Verslag huishoudelijke elektrische installatie op laagspanning en zeer lage spanning

Referentie: **003-20261008-03**	Datum controle: **08/10/2026**
Keurder: **003**

Eigenaar:	**De Wit D.**	EAN-code:	**541448820056030735**
Adres installatie:	**Leo de Béthunelaan 106 bus 9, 9300 - Aalst**	Nummer teller(s):	**1SAG1100949451**
		Distributienetbeheerder installatie:	**Fluvius**
Datum uitvoering installatie:	☐ Vóór 01/10/1981 ☑ Tussen 01/10/1981 en 01/06/2020 ☐ Vanaf 01/06/2020		
Type:	☑ Wooneenheid ☐ Niet-huishoudelijk ☐ PV ☐ Batterij ☐ Laadpaal

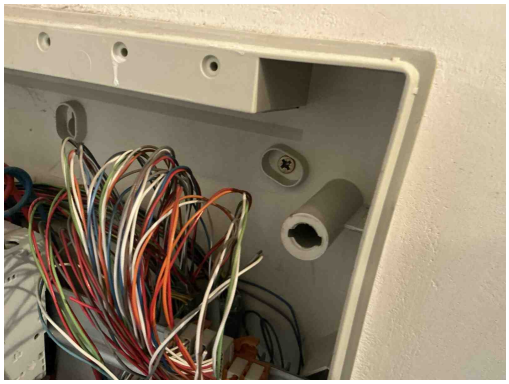
T21a - Het elektrisch materieel is niet geplaatst volgens de voorschriften van de fabrikant/ regels van goed vakmanschap. (Boek 1: 1.4.1.3) Oa ophangvijzen elektrisch verdeelbord niet afgedekt. Zie klasse II toestel.
